### **„Pořízení až 15 ks nových kloubových autobusů s pohonem CNG pro MHD v Liberci“**

## **VYSVĚTLENÍ A ZMĚNA ZADÁVACÍ DOKUMENTACE Č. 4**

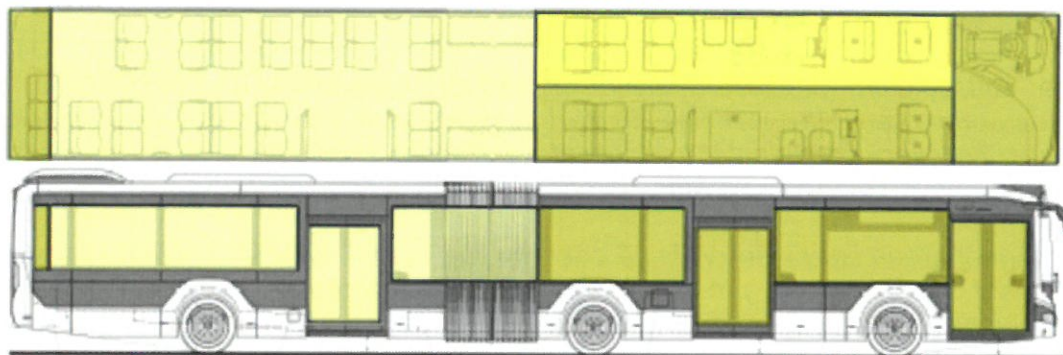
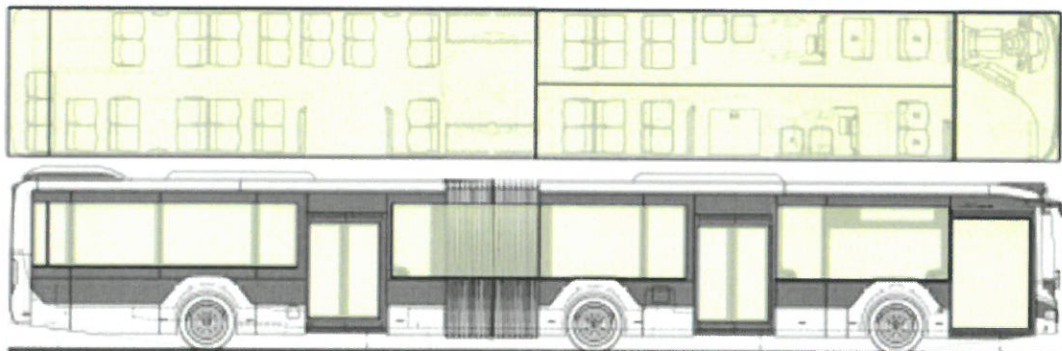
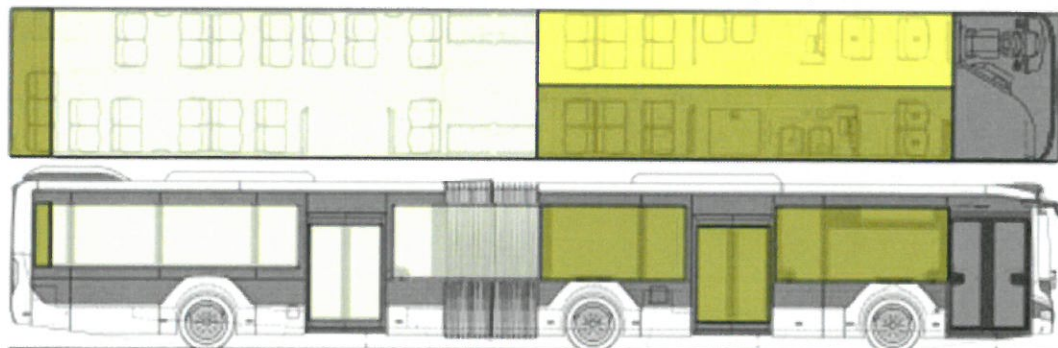
*Dodavatel u nabízených vozidel nabízí sofistikované automatické řešení, jehož úprava do podoby, jež je požadována, by přinesla zbytečné vícenáklady. Řešení dodavatele je následující: osvětlení interiéru je nepřímé LED osvětlení minimalizující odlesky v čelním skle, které se ovládá spínačem majícím 3 polohy. Poloha 1 = Zapnutí vnitřního osvětlení; Poloha 0 = Vypnutí vnitřního osvětlení; Poloha A = Regulace vnitřního osvětlení automaticky v závislosti na světelném senzoru při zapnutém zapalování. Níže jsou popsány možné situace provozu při poloze spínače „A“ a znázorněno příslušné osvětlení vozidla:*

Světelný senzor hlásí potřebu osvětlení, Dveře 1 zavřené, motor vypnutý:

Světelný senzor hlásí potřebu osvětlení, Dveře 1 otevřené, motor vypnutý:

Světelný senzor hlásí potřebu osvětlení, Dveře 1 otevřené, motor zapnutý:

Světelný senzor hlásí potřebu osvětlení, Dveře 1 zavřené, motor zapnutý:

Bude zadavatel akceptovat v nabídce dodavatele výše popsané řešení osvětlení interiéru?

*Zadavatel nepovažuje dodavatelem předložený návrh provedení vnitřního osvětlení autobusu za souladný se zadávacími podmínkami. Je nezbytné dodržet veškeré odpovídající požadavky technické specifikace v příloze č.4 Zadávací dokumentace. Zadavatel požaduje z důvodu unifikace s ostatními vozidly zadavatele dvoustupňové ovládání vnitřního osvětlení řidičem a samostatně vypínatelné světlo u kabiny řidiče.*

*Zadavatel připouští u vzorku předmětu plnění Veřejné zakázky jiné řešení ovládání vnitřního prostoru, pokud dodavatel současně nejpozději při předvedení vzorku autobusu doloží zadavateli konkrétní plánované řešení odpovídající příloze č.4 Zadávací dokumentace, tedy dle Technické specifikace předmětu plnění Veřejné zakázky.*

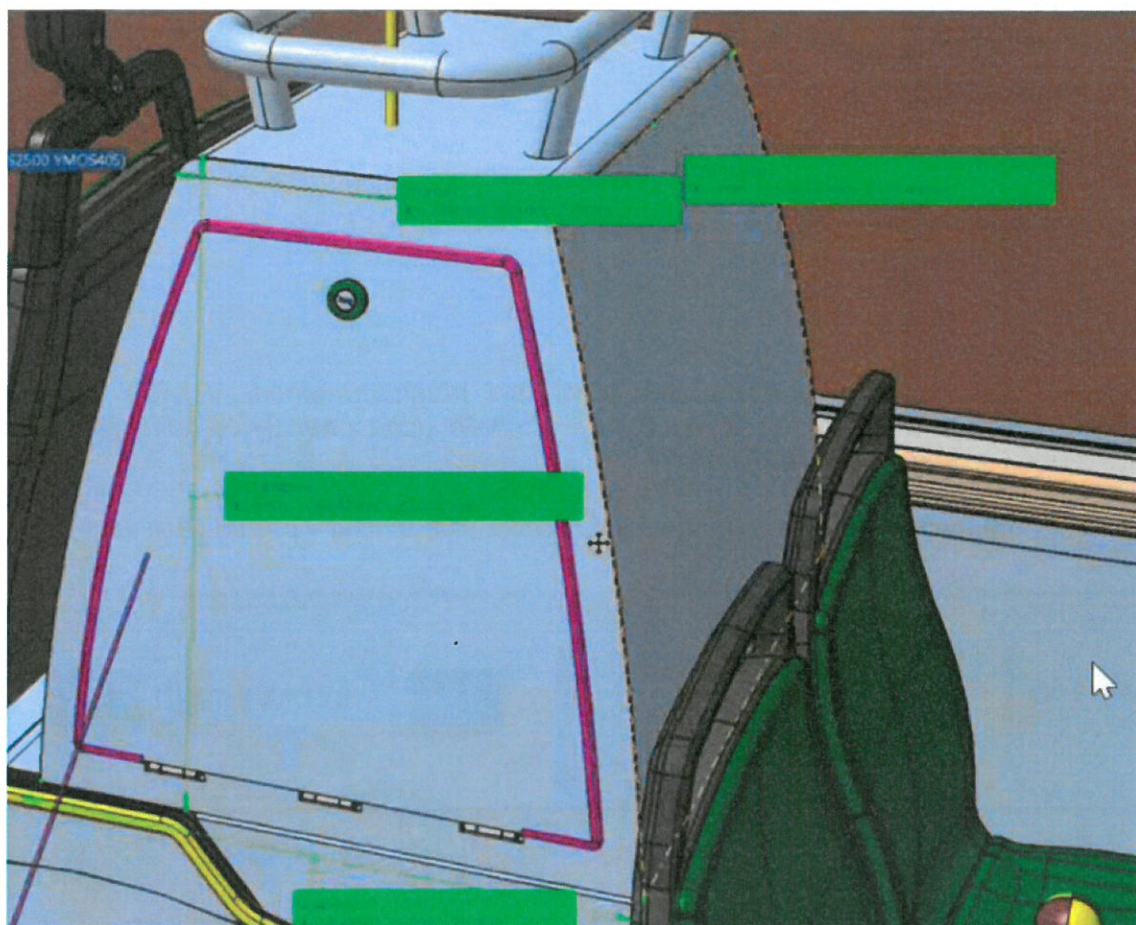
Dodavatel u nabízených vozidel může dodat 2 střešní okna ovládaná z kabiny řidiče, ale vzhledem k umístění lahví s CNG a klimatizačního zařízení není možné jedno z nich umístit v přední části vozidla.

Bude zadavatel akceptovat umístění obou střešních oken v zadní části vozidla (pozice 3 a 4 na obrázku)?

*Zadavatel souhlasí s navrhovaným řešením dodavatele na umístění střešních oken.*

Zadavatel V příloze č.4 Zadávací dokumentace, v Technické specifikaci předmětu plnění Veřejné zakázky **mění** původní požadavek: „minimálně 2 střešní okna – otevírání okna z kabiny od řidiče (jedno ve přední části vozidla, druhé ve vleku, resp. za kloubem)“, na nový požadavek: „minimálně 1 střešní okno – otevírání okna z kabiny od řidiče.“
